工事名称	(仮称) 須磨車地区開発計画		
図面名称	変更対象図		
図面番号	縮尺	1:1500 A1	1:3000 A3
作成年月日	2022.01.10		
設計者	田村測量設計事務所 田村 信幸

工事名称	(仮称) 須磨車地区開発計画		
図面名称	変更対象図		
図面番号	縮尺	1 : 1500	A1
		1 : 3000	A3
作成年月日	2022.08.16		
設計者	田村測量設計事務所 田村 信幸

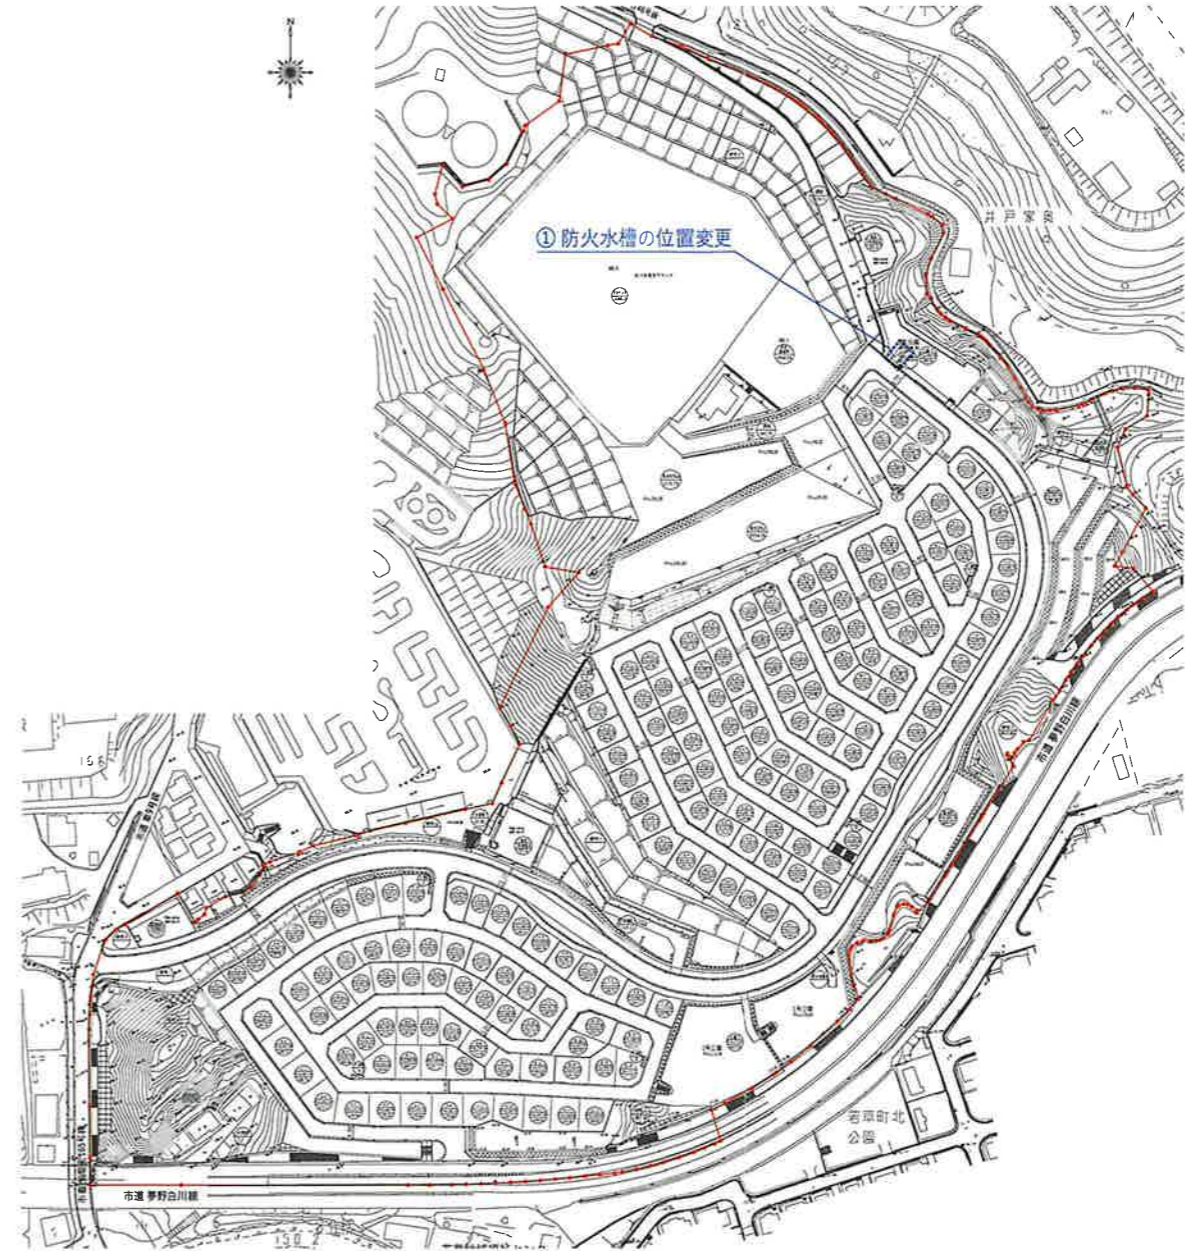
変更内容

- ① バス待機所の廃止
- ⑥ 4号調整池の面積変更
- ② 防火水槽の位置変更
- ⑦ 擁壁計画の変更
- ③ Q街区の区画割変更
- ⑧ 緑地・非造成地の面積変更
- ④ 2号公園の面積変更
- ⑨ 雨水・污水排水計画の変更
- ⑤ 道路の変更 (Q街区部分)
- ⑩ 造成計画の変更
